改善箇所説明図

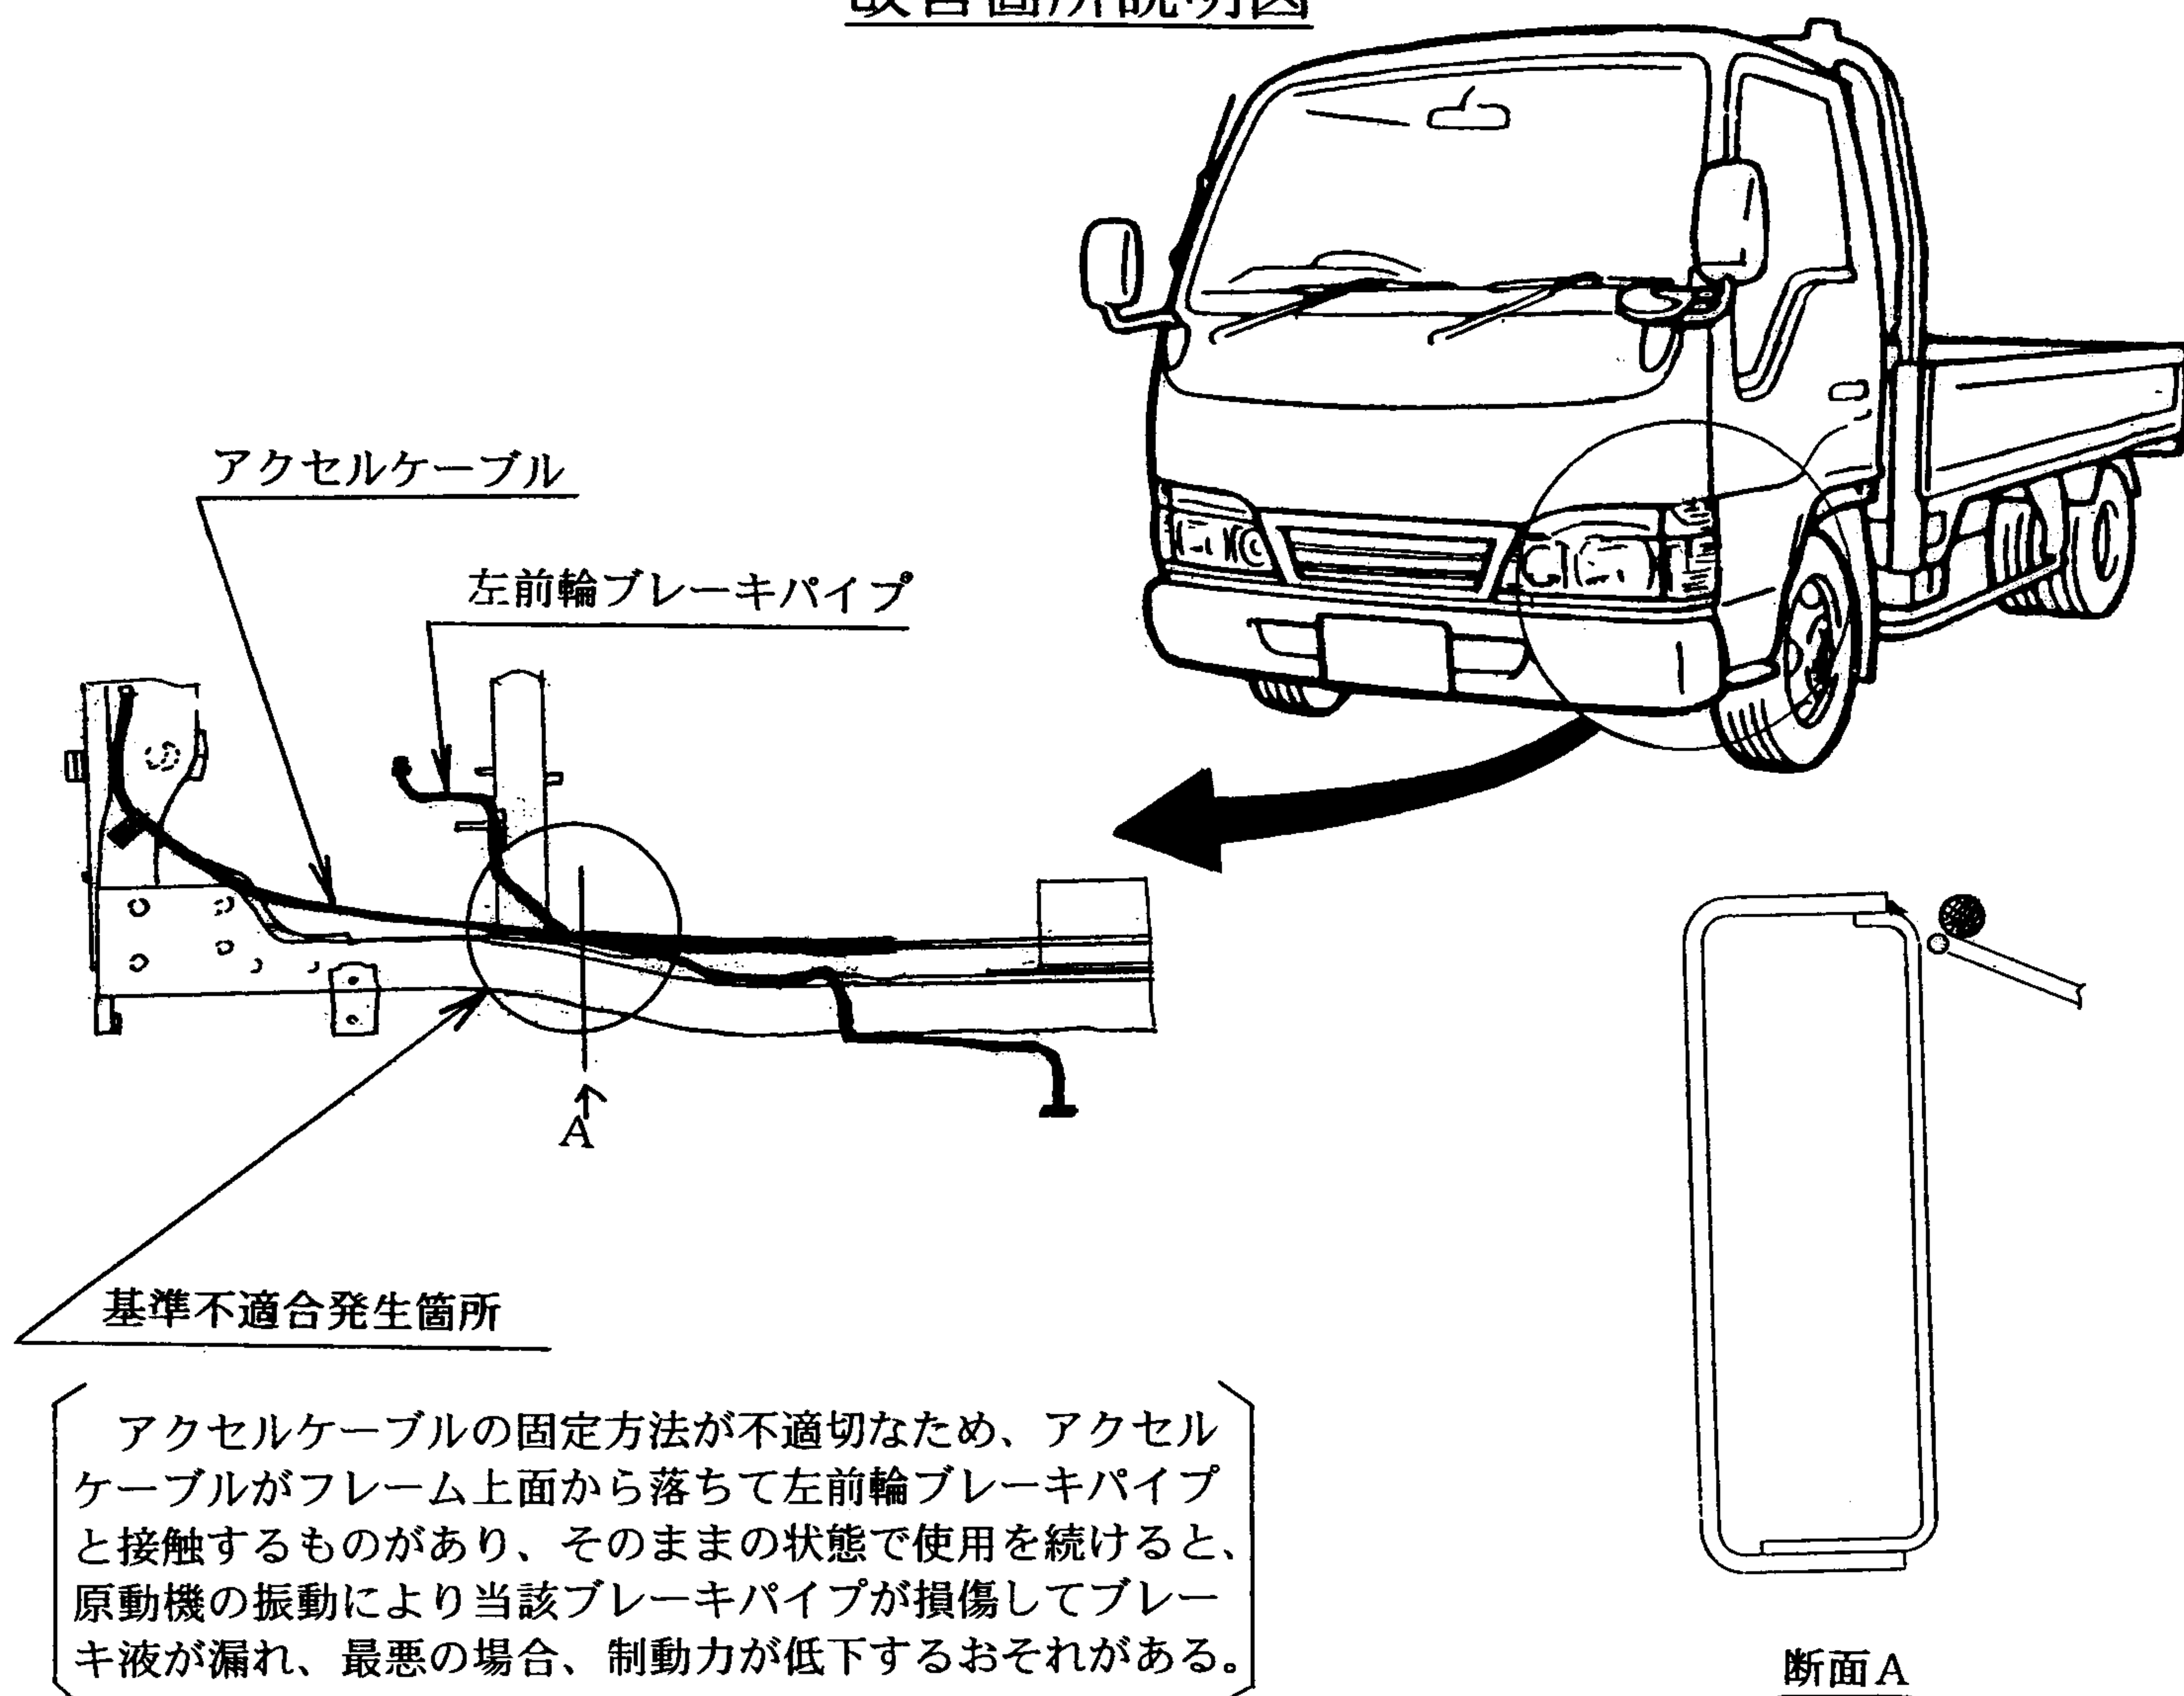
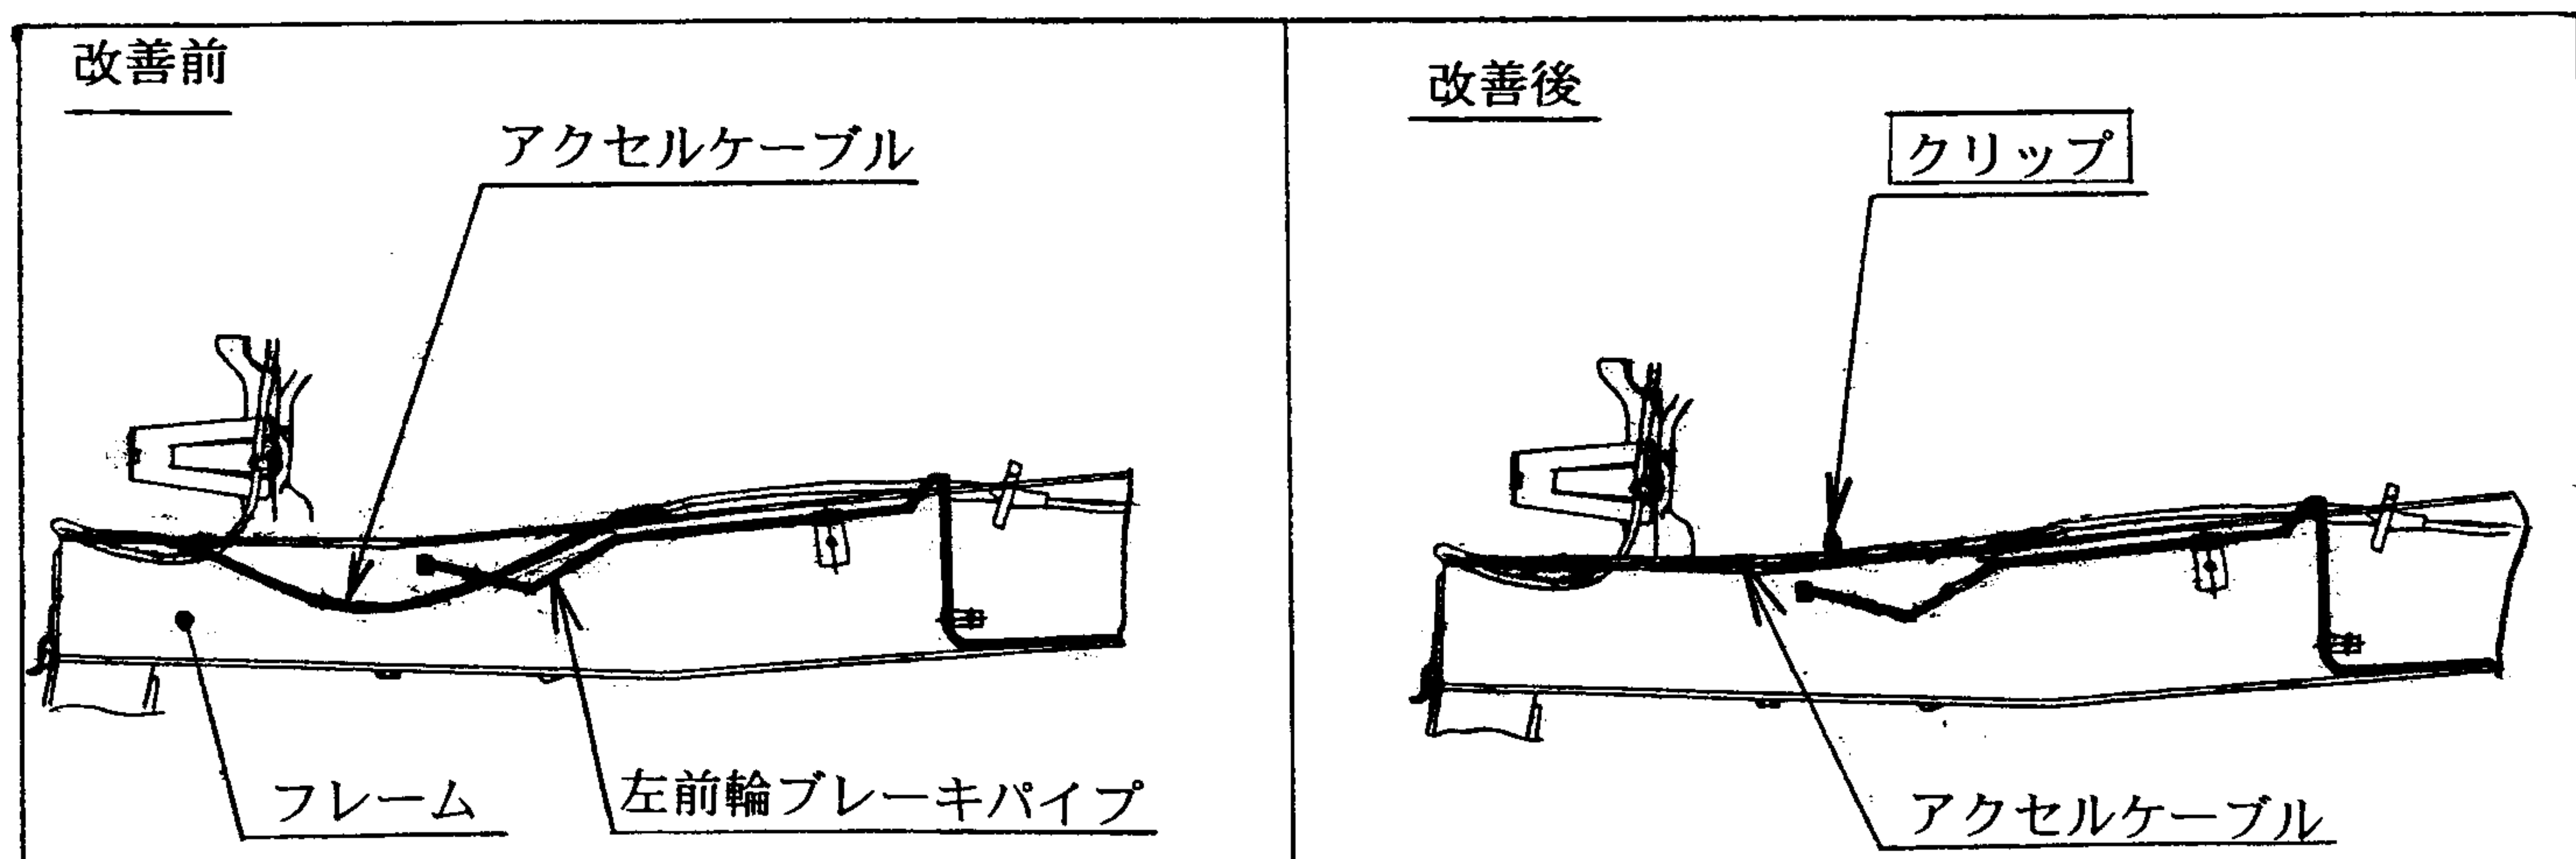
全車両、アクセルケーブルを固定するクリップを追加する。なお、ブレーキパイプ及びアクセルケーブルが損傷している場合は新品と交換する。

内は追加部品を示す

識別；左ショックアブソーバ取付け金具上部に黄色ペイントを塗布する。
